RESOLUCIÓN N° 001643 (16 JUN. 2026)

“Por la cual se resuelve un recurso de reposición interpuesto en contra de la Resolución 939 del 27 de marzo de 2026 y se toman otras determinaciones”

Mediante la Resolución 1326 de 5 de agosto de 2020, la Autoridad Nacional de Licencias Ambientales ANLA, en adelante esta Autoridad Nacional, otorgó Licencia Ambiental al GRUPO ENERGÍA BOGOTÁ S.A. E.S.P., para el proyecto “UPME 01 DE 2013 (SUBESTACIÓN NORTE 500 KV Y LÍNEAS DE TRANSMISIÓN NORTE – TEQUENDAMA 500 KV Y NORTE SOGAMOSO 500 KV) – COMO PRIMER REFUERZO DE RED 500 KV DEL ÁREA ORIENTAL”, localizado en jurisdicción de los municipios de Betulia, San Vicente de Chucurí, El Carmen de Chucurí, Simacota, Santa Helena del Opón, La Paz, Vélez, Bolívar, Sucre, Jesús María y Albania en el departamento de Santander; Saboya, Chiquinquirá, Briceño y Caldas en el departamento de Boyacá; Simijaca, Carmen de Carupa, Susa, Sutatausa, Tausa, Nemocón, Cogua, Pacho, Supatá, San Francisco, La Vega, Sasaima, Albán, Guayabal de Siquima, Cachipay, Zipacón, La Mesa, Tena, Anolaima, Soacha y San Antonio del Tequendama en el departamento de Cundinamarca.

Figura 3-71 infraestructura provisional de teleféricos

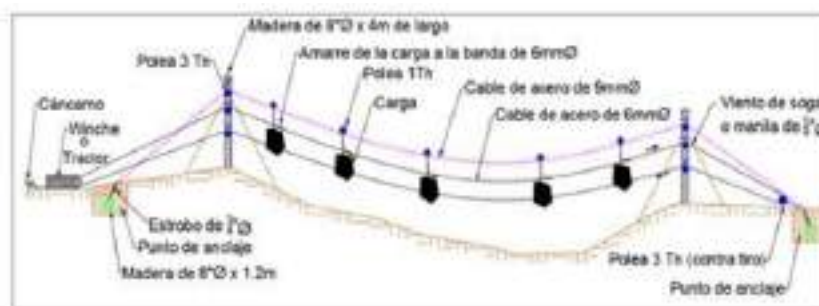
No obstante, el Equipo Evaluador Ambiental frente a los “teleféricos” concluyó que, al no encontrarse como una infraestructura del proyecto acorde con el alcance de la solicitud de modificación, no consideró ambientalmente viable realizar el ajuste solicitado.

Si bien la solicitante, hace alusión en el numeral 3.2.3.1.2 “Infraestructura de transmisión de energía eléctrica” de las instalaciones temporales (plazas de tendido y teleféricos), se aclara que estas infraestructuras no hacen parte del alcance de la presente modificación de licencia ambiental. En el caso de las plazas de tendido, estas fueron autorizadas mediante los artículos primero y segundo de la Resolución 1326 del 5 de agosto de 2020 modificados por los artículos tercero y cuarto de la Resolución 865 del 18 de mayo de 2021. En contraste, los “teleféricos” no se encuentra como una infraestructura del proyecto acorde con el alcance de la presente modificación. De esta forma, no se considera ambientalmente viable realizar el ajuste solicitado.”

Retirar donde corresponda todo lo asociado con el teleférico, transporte helicoportado y helipuerto, toda vez que no hacen parte del alcance de la presente modificación de licencia ambiental.

De acuerdo con las consideraciones técnicas antes expuestas, esta Autoridad Nacional considera procedente reponer y en tal sentido modificar parcialmente el artículo décimo primero de la Resolución 939 del 27 de marzo de 2026, respecto de la FICHA: A-01-01-F05 – MANEJO, TRANSPORTE Y ALMACENAMIENTO DE MATERIALES DE CONSTRUCCIÓN Y SUSTANCIAS PELIGROSAS, en el sentido de que solamente se debe retirar de dicha ficha todo lo asociado con el teleférico.
